**AVIS RELATIF À LA PROTECTION
CONTRE LES EVENTUELS EFFETS NOCIFS ET NUISANCES
PROVOQUÉS PAR LES RAYONNEMENTS NON IONISANTS
GÉNÉRÉS PAR DES ANTENNES ÉMETTRICES STATIONNAIRES**

Commune : CHAPELLE-LEZ-HERLAIMONT

Exploitant : TELENET GROUP

Rapport n° 3899 / 2025

Figure 1 : Vue en plan des lieux de séjour et des points de contrôle

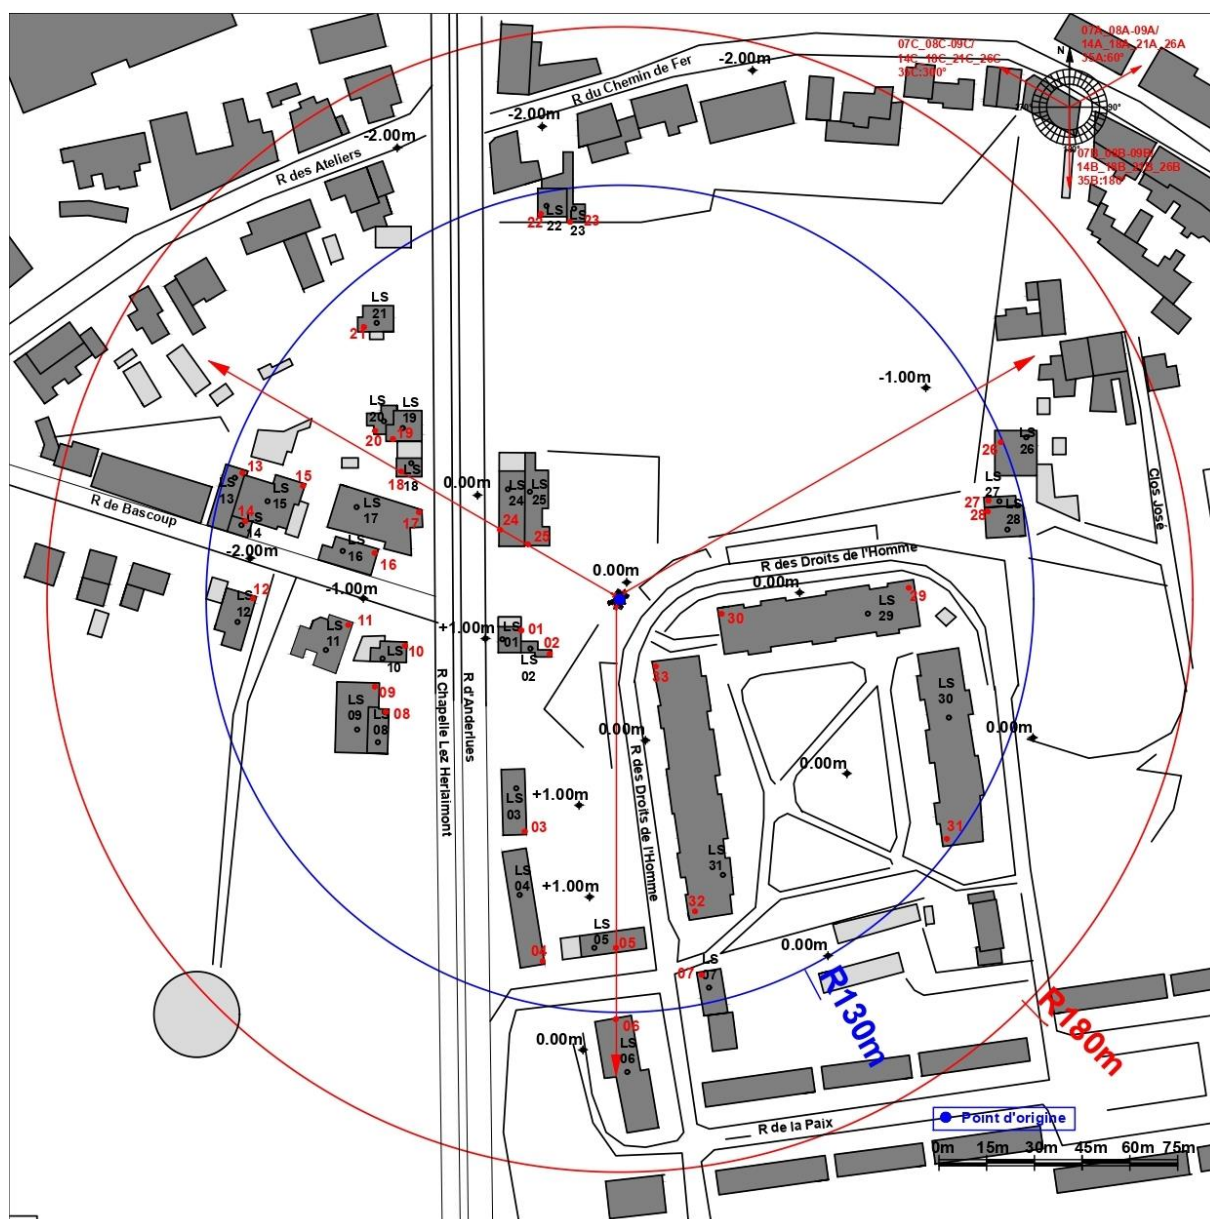
Les fréquences d'émission, la puissance rayonnée par chacune des antennes et leur gain permettent de déterminer le rayon de la zone à analyser. Tout dépassement de la limite par installation est exclu en dehors de cette zone. Le tableau 2 reprend les 35 LS² pour lesquels l'indice d'exposition est le plus élevé. Les différentes colonnes indiquent :

- le numéro du point de contrôle repris sur un des plans de la figure 1;
- le numéro du LS dans lequel se trouve le point de contrôle de la 1^{ère} colonne ;
- l'atténuation d'obstacle prise en compte pour le calcul de l'indice d'exposition dans le LS ;
- le résultat du calcul de l'indice d'exposition.

N° point de contrôle	LS	Atténuation (dB)	Indice d'exposition relatif à la limite par installation IE_i
19	LS19	3,0	0,788
16	LS16	3,0	0,775
18	LS18	3,0	0,732
3	LS03	3,0	0,693
32	LS31	3,0	0,654
15	LS15	3,0	0,630
5	LS05	3,0	0,625
29	LS29	3,0	0,619
20	LS20	3,0	0,570
4	LS04	3,0	0,530
21	LS21	3,0	0,488
7	LS07	3,0	0,466
28	LS28	3,0	0,457
27	LS27	3,0	0,443
6	LS06	3,0	0,441
13	LS13	3,0	0,437
14	LS14	3,0	0,436
26	LS26	3,0	0,429
12	LS12	3,0	0,359
8	LS08	3,0	0,298
10	LS10	3,0	0,290
11	LS11	3,0	0,209
9	LS09	3,0	0,202
22	LS22	3,0	0,191
23	LS23	3,0	0,175
31	LS30	3,0	0,163
33	LS31	3,0	0,157
17	LS17	3,0	0,131
24	LS24	3,0	0,110
25	LS25	3,0	0,088
30	LS29	3,0	0,087
1	LS01	3,0	0,049
2	LS02	3,0	0,032

En ce qui concerne les antennes de l'installation mentionnées dans le tableau 1, la distance maximale à laquelle la limite pourrait être atteinte, à l'extérieur, est égale à 127,9 m. S'il n'y a pas de LS à une distance inférieure, les antennes respectent forcément la limite d'immission.

Dans le cas des LS situés à l'intérieur des bâtiments, une atténuation d'obstacle est prise en compte et il en résulte que la distance maximale à laquelle la limite pourrait être atteinte se réduit à 91,1 m.

Figure 2 : Vue en plan des installations d'antennes dans un rayon de 300 mètres autour de l'installation faisant l'objet de la demande d'avis

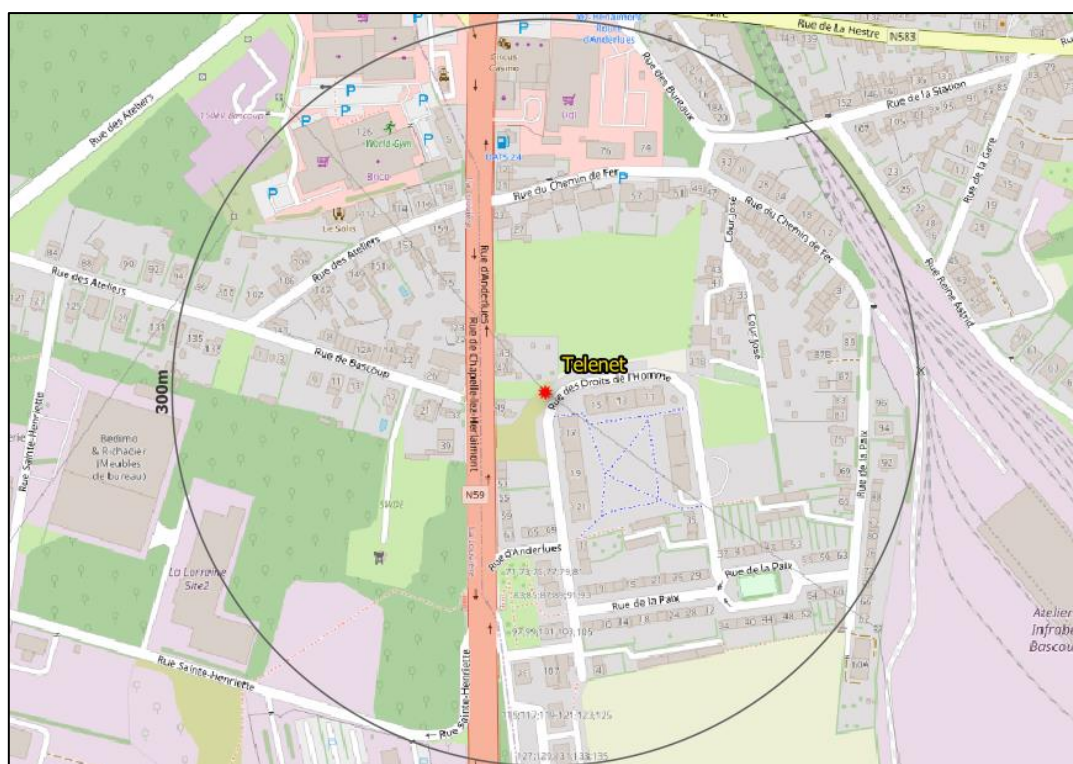
Le plan en projection verticale de la figure 2 indique la localisation des installations d'antennes émettrices stationnaires visées par le décret et situées dans un rayon de 300 mètres autour de l'installation référencée dans le paragraphe 2 et localisée au centre du cercle. Les données de localisation de ces antennes et les avis correspondant sont accessibles via le cadastre en ligne des antennes émettrices stationnaires⁸. Les installations prises en compte dans l'évaluation du respect de la limite cumulative sont les installations d'antennes émettrices déclarées en service par l'exploitant à la date du présent avis, à l'exception de l'installation référencée dans le paragraphe 2 et éventuellement d'autres installations ayant fait l'objet d'une demande d'avis à la même date et qui sont situées à l'intérieur de la zone de 300 mètres de rayon.

- a) il y a au plus 4 installations d'antennes émettrices stationnaires présentes dans la zone d'évaluation de 300 mètres de rayon représentée dans la figure 2, y inclus l'installation référencée dans le paragraphe 2 : la limite cumulative définie à l'article 4, §2 du décret est nécessairement respectée dans les lieux de séjour à l'intérieur de la zone d'évaluation de 300 mètres de rayon ;

- b) il y a exactement 5 installations d'antennes émettrices stationnaires présentes dans la zone d'évaluation de 300 mètres de rayon représentée dans la figure 2, y inclus l'installation référencée dans le paragraphe 2 et il existe, pour 3 ou 4 de ces installations, un avis attestant le respect de la limite abrogée de 3 V/m : la limite cumulative définie à l'article 4, §2 du décret est nécessairement respectée dans les lieux de séjour à l'intérieur de la zone d'évaluation de 300 mètres de rayon ;

- c) dans tous les autres cas, il a été vérifié que la limite cumulative définie à l'article 4, §2 du décret n'est pas dépassée dans les lieux de séjour sur base du nombre d'installations localisées dans la zone d'évaluation de 300 mètres de rayon représentée dans la figure 2, de leur localisation ainsi que des données inscrites dans la figure 1 et au paragraphe 4 du présent avis et dans les avis attestant le respect de la limite par installation ou de la limite abrogée de 3 V/m relatifs aux autres installations reprises dans la figure 2.

Compte tenu des considérations ci-dessus, il apparaît que l'intensité du rayonnement électromagnétique généré, dans les lieux de séjour situés dans un rayon de 300 mètres autour de l'installation référencée dans le paragraphe 2, par l'ensemble des antennes émettrices stationnaires de l'ensemble des exploitants du même site d'antennes émettrices stationnaires respecte la limite fixée à l'article 4, § 2 du décret.
